Vysvětlení / změna / doplnění zadávací dokumentace č. 10

Veřejná zakázka: Oblastní nemocnice Náchod – II. etapa modernizace a dostavby

D.1.4.7.5 - Vyvolávací systém pacientů

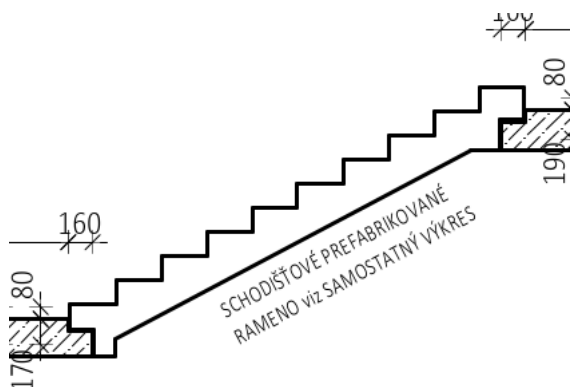
Po prostudování technické zprávy jsme zjistili, že některé požadavky např. centrální správa přes webový prohlížeč či provoz přehrávače na Androidu – zřejmě vycházejí ze specifikace konkrétního produktu.

Žádáme zadavatele o informaci, s jakým systémem při přípravě zadání uvažoval.

Zadavatel nebude uvádět referenční systém vyvolávacího a navigačního systému pacientů.

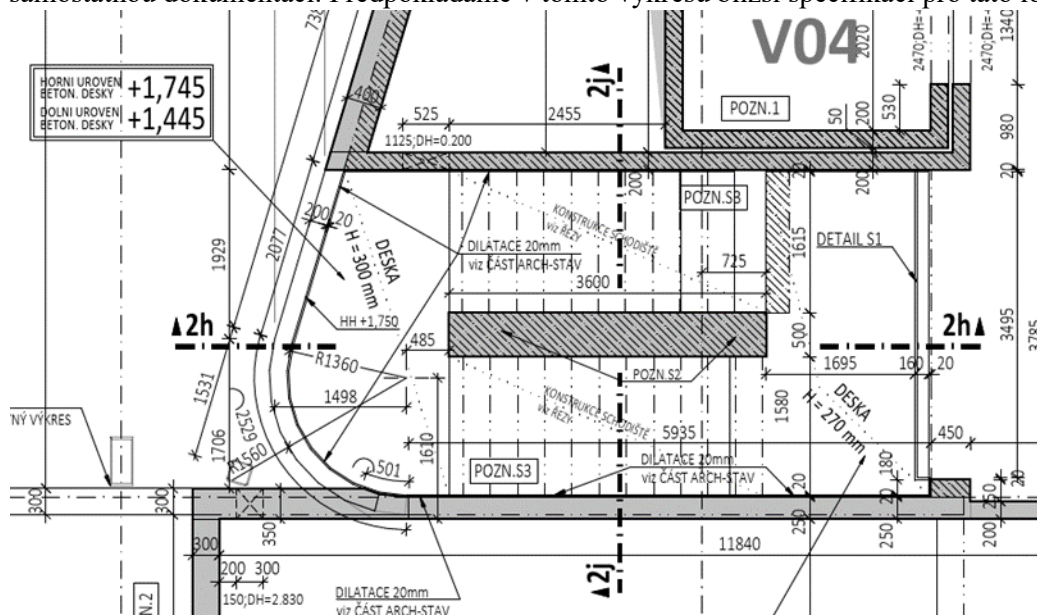
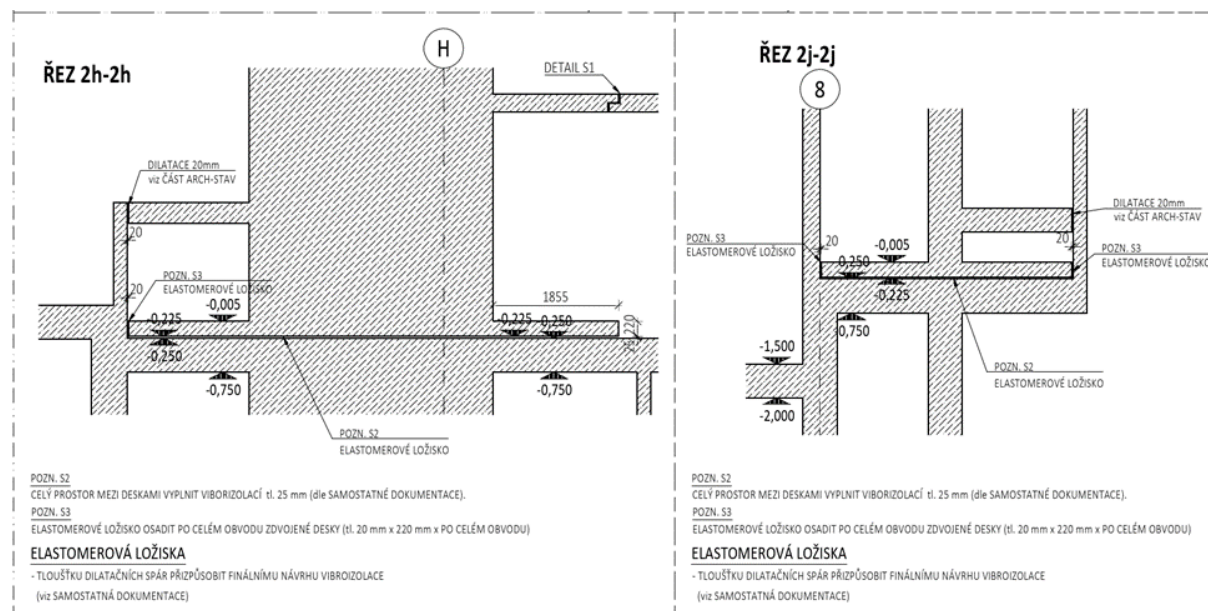
U jednoho schodišťového prostoru je dle řezu osazeno elastomerové ložisko. Popis se odkazuje na samostatnou dokumentaci. Předpokládáme v tomto výkresu bližší specifikaci pro tato ložiska.

Doplň zadavatel uvedenou výkresovou dokumentaci?

Minimální požadavky na elastomericové ložisko : tlouška 25 mm, bude přenášet napětí 450 kPa od vřetena hlavního schodiště. Přesný typ bude odsouhlasen dozorem projektanta. Výkresy prefabrikovaných schodišť včetně detailnějšího řešení detailů akustických a protiotřesových opatření budou součástí dílenské dokumentace betonových konstrukcí (konstrukční , dílenské a montážní výkresy atd.)

Objekt D.2.103 – Z.34 – gabionové zábradlí a obklad stěn

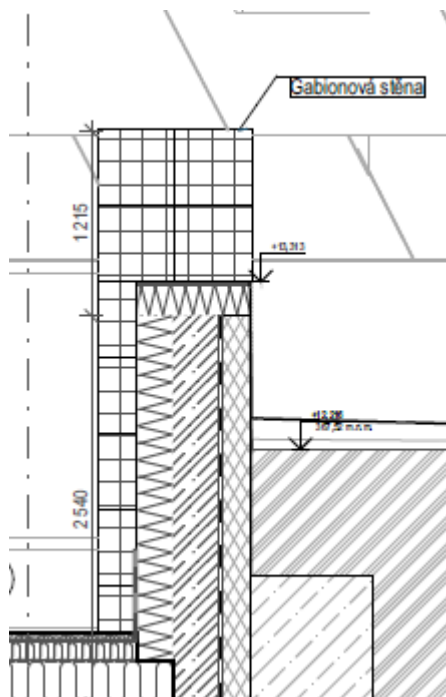
Dle řezu F-F je patrné, že prvek má jiné rozměry než je uvedeno ve výkazu výměr.

Žádáme o prověření.

Po prověření rozměrů výše uvedených položek se u prvků s ozn. Z/34 upravuje množství včetně výkazu výměr a to v položkách s kódem 327215154.R a 327215155.R v listě “D.1.1. - Architektonicko-stavební řešení” soupisu stavebních prací, dodávek a služeb s ozn. “P_4.1_3 ON Náchod_II. ETAPA MODERNIZACE A DOSTAVBY R09.xlsx”.
